Avis public

relativement au second projet de résolution CA21 170059 approuvant le projet particulier PP-122 visant à autoriser la démolition de l'ancienne église Saint-Columba et la transformation de la salle paroissiale à des fins d'habitation pour la construction d'un ensemble résidentiel comptant 10 unités d'habitation pour la propriété située au 4020, avenue Hingston en vertu du Règlement sur les projets particuliers de construction, de modification ou d'occupation d'un immeuble (RCA02 17017). - dossier 1203558037

Projet de résolution CA20 170236 approuvant le projet particulier PP-122 visant à autoriser la démolition de l'ancienne église Saint-Columba et la transformation de la salle paroissiale à des fins d'habitation pour la construction d'un ensemble résidentiel comptant 10 unités d'habitation pour la propriété située au 4020, avenue Hingston en vertu du *Règlement sur les projets particuliers de construction, de modification ou d'occupation d'un immeuble (RCA02 17017)* – dossier 1203558037

Projet proposé - Plan de la mezzanine

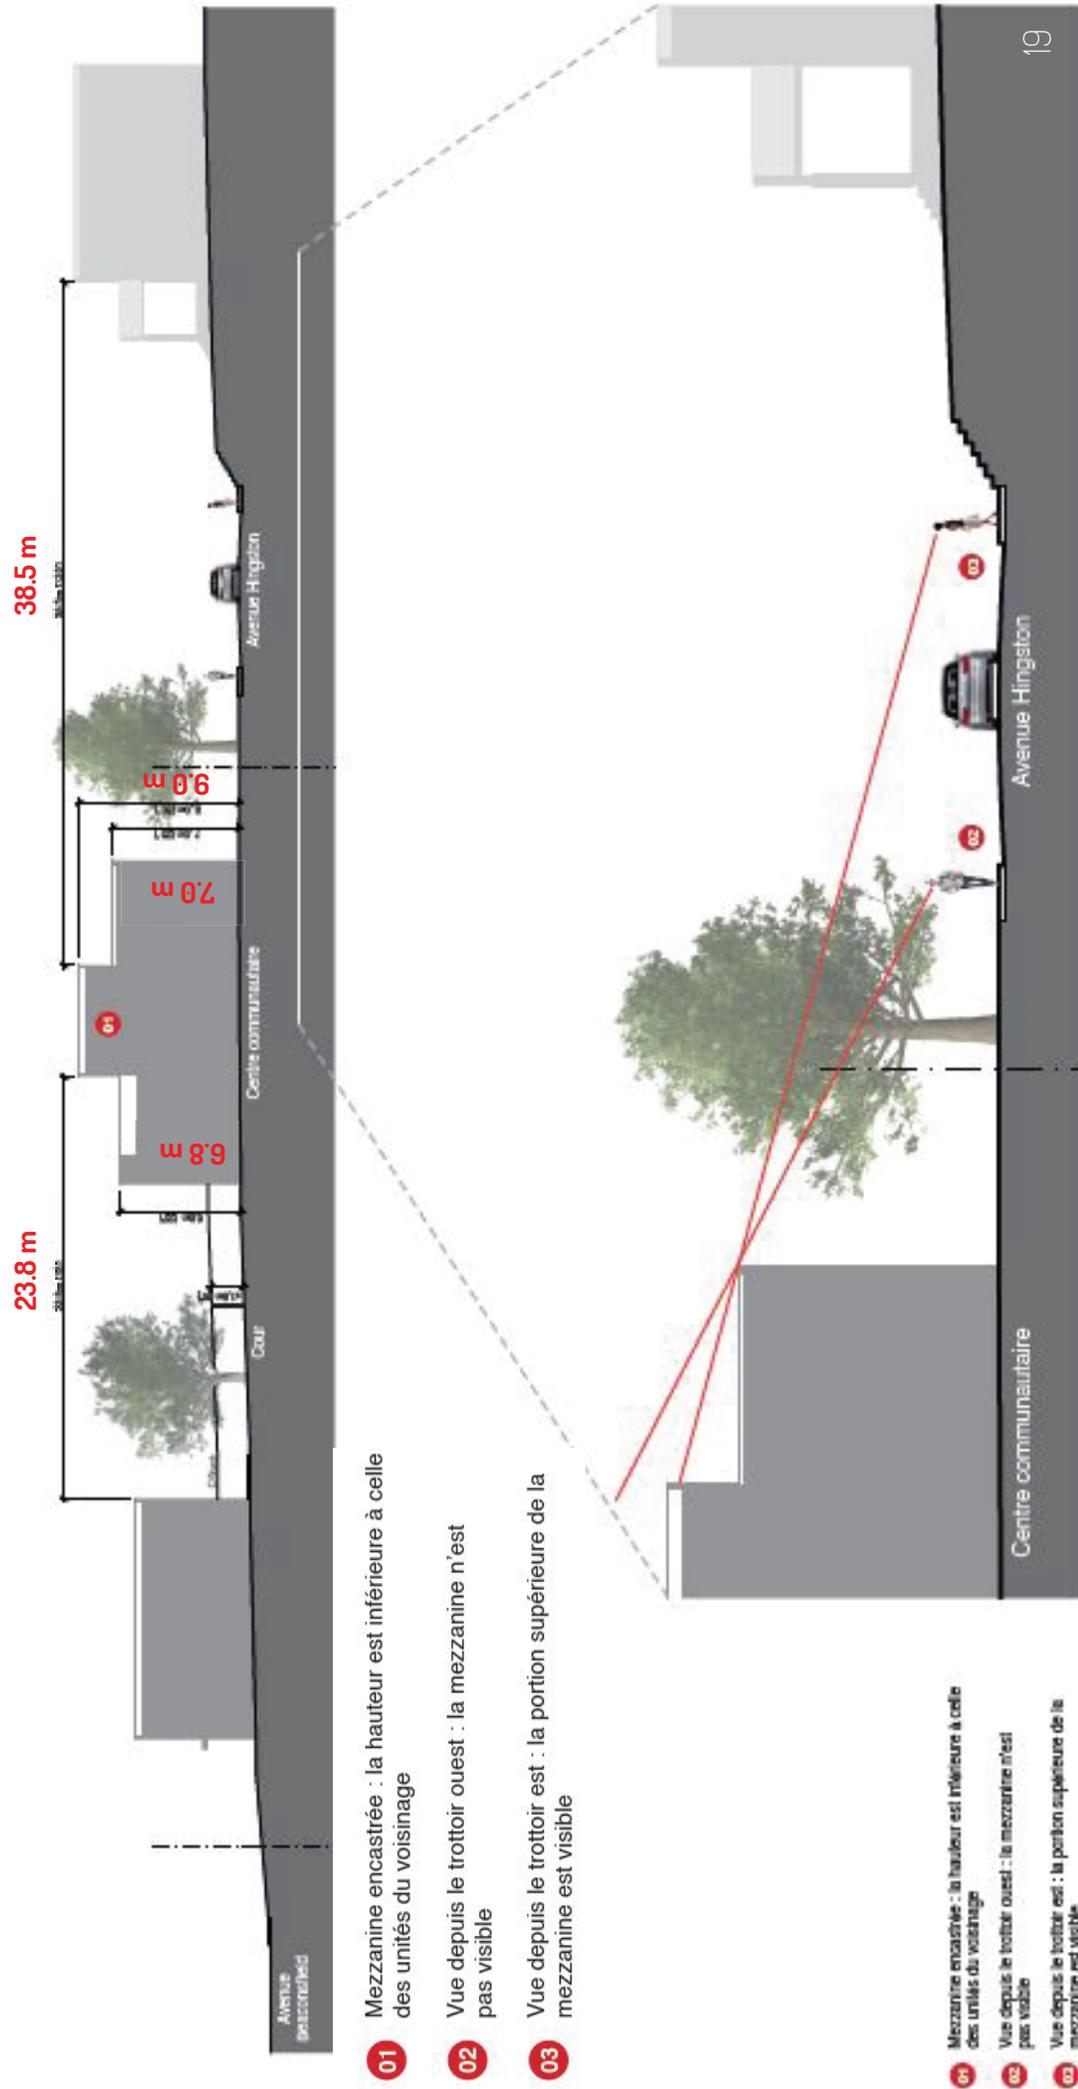
permettant la construction des bâtiments tel que présenté lors de la séance n'a été conclu. La mezzanine empiète sur sa propriété et ne respecte la servitude de vue : les plans devront être ajustés de manière à ce qu'il y ait une marge de recul. La présentation fait état d'un agrandissement de la salle paroissiale à l'arrière. Or, elle pensait que le bâtiment n'était pas agrandi, conservait les proportions actuelles et rappelle que le mur de brique de ce bâtiment est déjà 7 mètres plus profond que les résidences voisines et souhaiterait des précisions à cet égard.

M. Simon Michael Fanning s'oppose au projet. Il propose d'éliminer les mezzanines et de transformer la salle paroissiale en deux unités résidentielles. Selon lui, la communauté n'a pas à se soucier de la rentabilité du projet. Il mentionne le dépôt du projet de loi 69 modifiant la *Loi sur le patrimoine culturel* qui prévoit notamment la protection de bâtiments patrimoniaux et site des extraits d'un rapport de la Ville faisant état des caractéristiques architecturales du bâtiment visé. Il mentionne que l'autorisation d'une mezzanine viendrait à l'encontre des caractéristiques architecturales d'un tel bâtiment et que le retrait de la mezzanine permettrait une plus grande acceptabilité sociale.

Mme Sarah Lemay-Clendinneng croit que le retrait des mezzanines du projet permettrait une plus grande acceptabilité sociale. De plus, l'architecture du nouveau bâtiment devra s'intégrer au secteur. Elle cite l'exemple de la couleur de la brique. Elle demande s'il existe un relevé du nombre d'accidents à l'intersection des avenues Notre-Dame-de-Grâce et Beaconsfield et précise que de nombreux accidents y ont lieu l'hiver en raison de la présence de la pente et de la glace. Elle suggère plutôt le retrait de la piste à l'encontre de la circulation et indique avoir déjà demandé l'implantation d'un arrêt obligatoire sur

M. Credico confirme que la mezzanine ne respecte pas la marge de recul nécessaire et que le requérant est au fait des modifications à apporter. La marge de recul devra correspondre à au moins une fois la hauteur par rapport à la ligne de propriété. En ce qui a trait à l'agrandissement à l'arrière de la salle paroissiale, il devra valider le prolongement arrière avec l'architecte.

7.04 (bâtiment) + 2.29 m (mezzanine) = 9.36 m

NOUVELLE PROPOSITION - Coupe Mezzanines

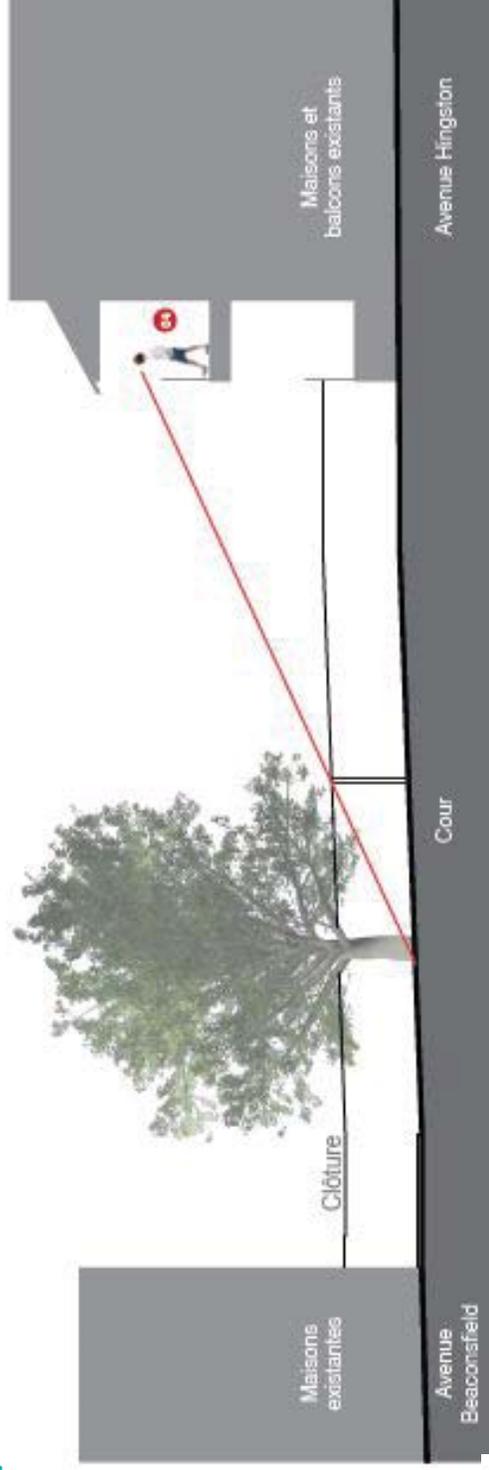
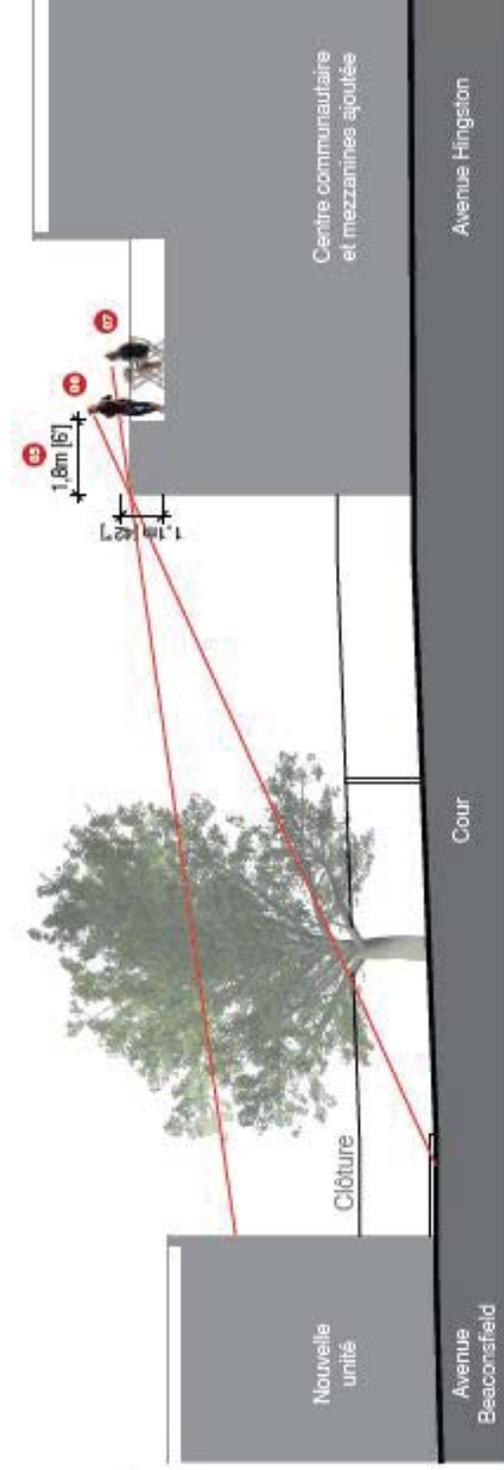
Concernant la mezzanine je me questionne sur sa pertinence. Elle ne respecte pas l'architecture des maisons avoisinantes. De plus elle nuira à l'intimité.

Without seeing the plans I cannot comment on the mezzanine proposal but I would be in favour of a mezzanine as long as its height does not exceed that of neighbouring houses. I assume that by mezzanine, "(3rd floor, inhabited)" is meant that floor also would include an outdoor balcony. However, I would not appreciate its users being able to "peer down" on me if I lived next door.

- 01** Mezzanine encastree : la hauteur est inferieure a celle des unites du voisinage
- 02** Vue depuis le trottoir ouest : la mezzanine n'est pas visible
- 03** Vue depuis le trottoir est : la portion superieure de la mezzanine est visible

04 Vue depuis les balcons existants des voisins : les cours arrière sont déjà visibles des balcons arrière existants

05 Recul des terrasses : les terrasses ont un recul similaire aux balcons des unités voisines

06 Vue depuis les terrasses : le recul proposé des nouvelles terrasses assure une plus grande intimité aux cours arrière
